Besluit van Gedeputeerde Staten van Limburg

Op 8 juni 2021 heeft Mooder Maas (Combinatie Dura Vermeer – Ploegam v.o.f) Geijsterseweg 11A, 5861 BK Wanssum (hierna: aanvrager) een aanvraag ingediend tot wijziging van de aan haar bij besluit van 21 september 2017, kenmerk 2017/66304, verleende vergunning voor het ontgronden van percelen in de gemeenten Horst aan de Maas en Venray, zoals gewijzigd bij besluit van 22 augustus 2019, kenmerk 2019/62561.

Hoogwatergeul Wanssum

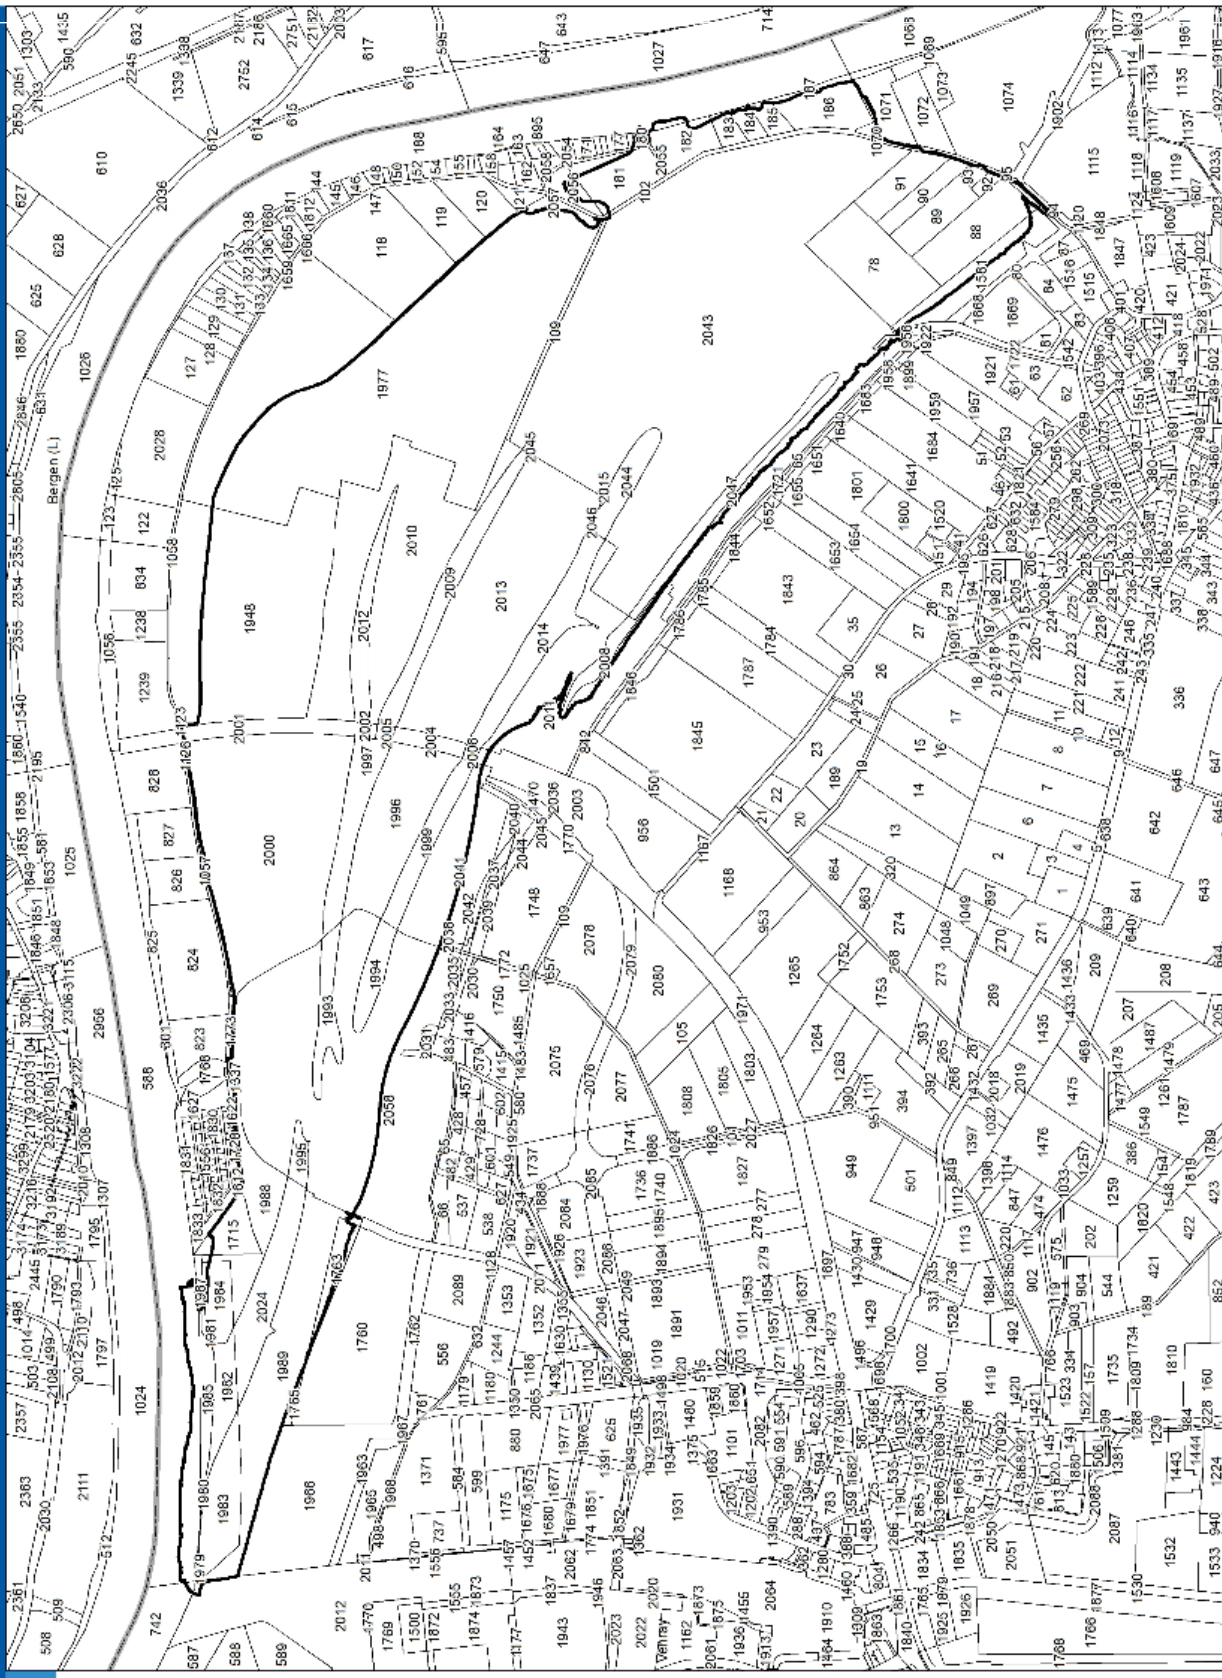
a.
de vergunningsgrens zoals vergund in 2017 gewijzigd wordt in de vergunningsgrens zoals weergegeven op de in hoofdstuk 9 weergegeven vergunningstekeningen;
